改善箇所説明図

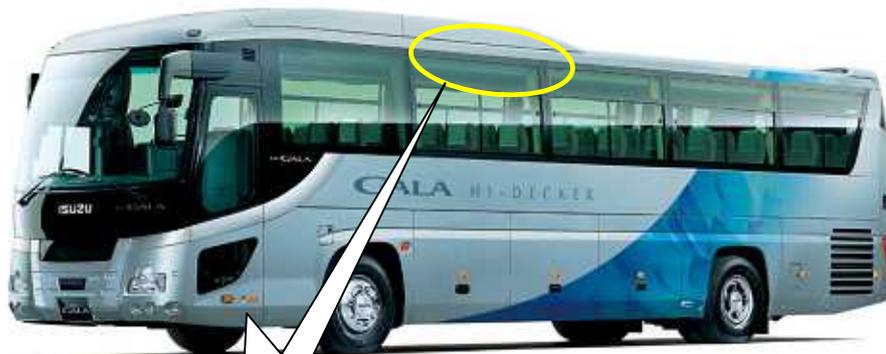
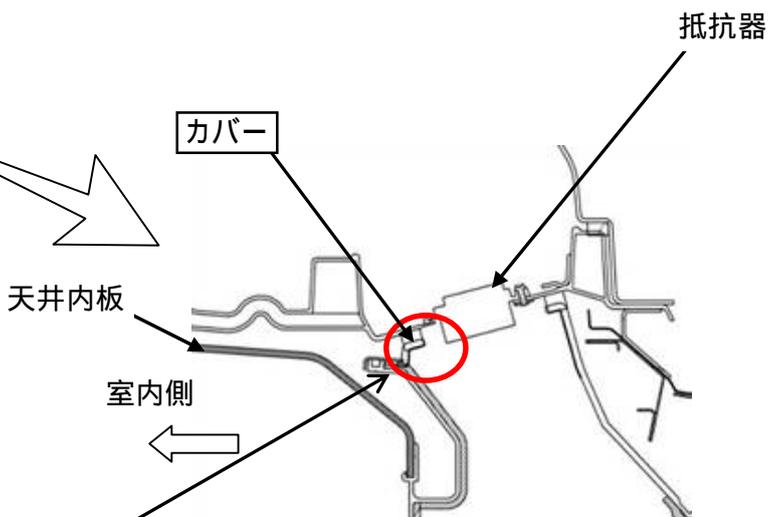
基準不適合発生箇所

大型観光バスのエアコン用抵抗器の取付位置が不適切なため、当該抵抗器カバーと接触しているものがある。そのため、カバーと短絡し発火するおそれがある。

改善の内容

全車両、当該抵抗器とカバーの隙間を点検し、隙間が少ない場合は、カバーを切り欠く。また、点検において、カバーが焼損している場合は、カバーを新品に交換する。

識別 : ネームプレートに白色ペイントを塗布する。
